規格變更通知

SLC 系列 組合式指示燈光束式照光型

茲因 SLC 系列 組合式指示燈光束式照光型的部分規格有所變更，特此通知。

<圖 1>

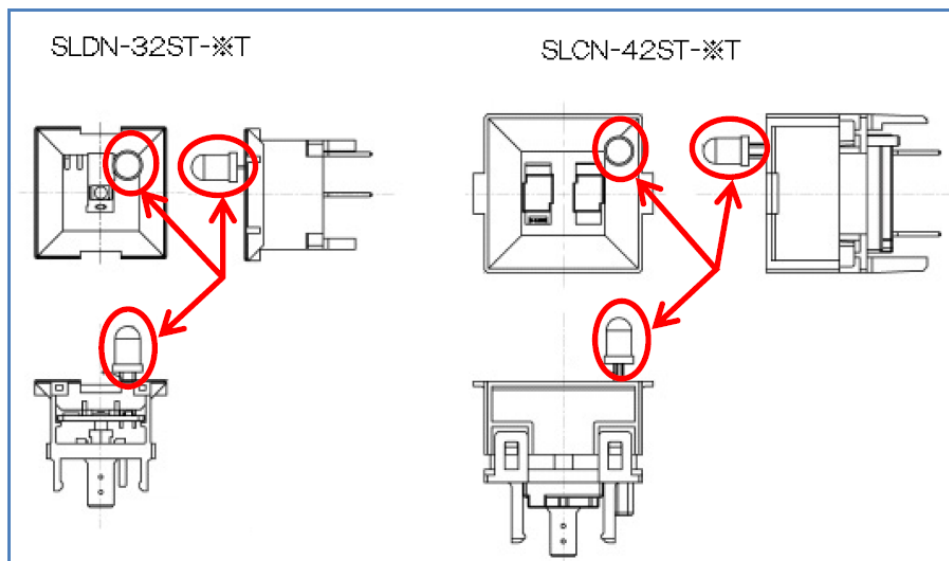
因為市售 LED 停產，因此改變光束式照光型用的砲彈型 LED。(下圖 1 的紅色箭頭處)

SLC30 型

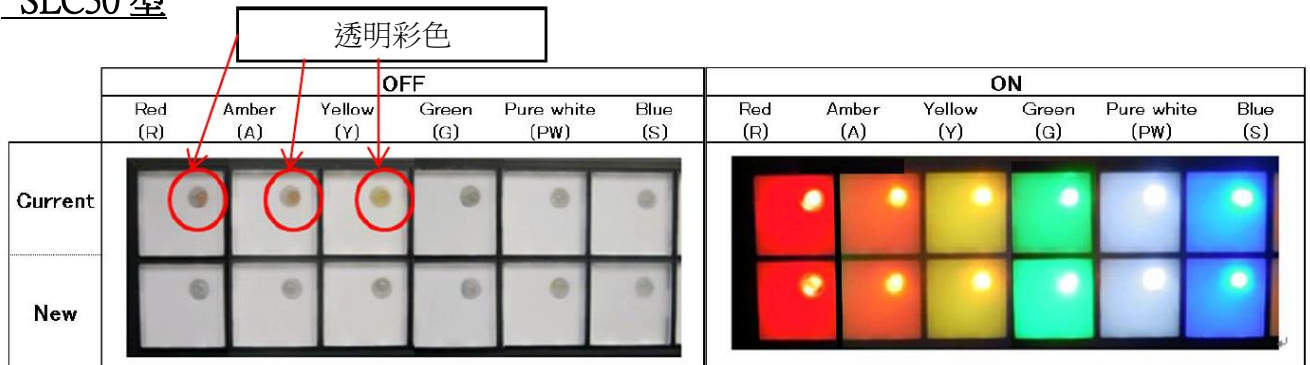
R/A/Y 色 LED 的環氧樹脂由透明彩色變成無色透明。

變更前的指示燈即使熄燈後 R/A/Y 色也能辨別 LED 色，但變更後的指示燈因為是變為無色透明，因此無法判別。(紅圈處)

點燈時的亮度、顏色幾乎相同。
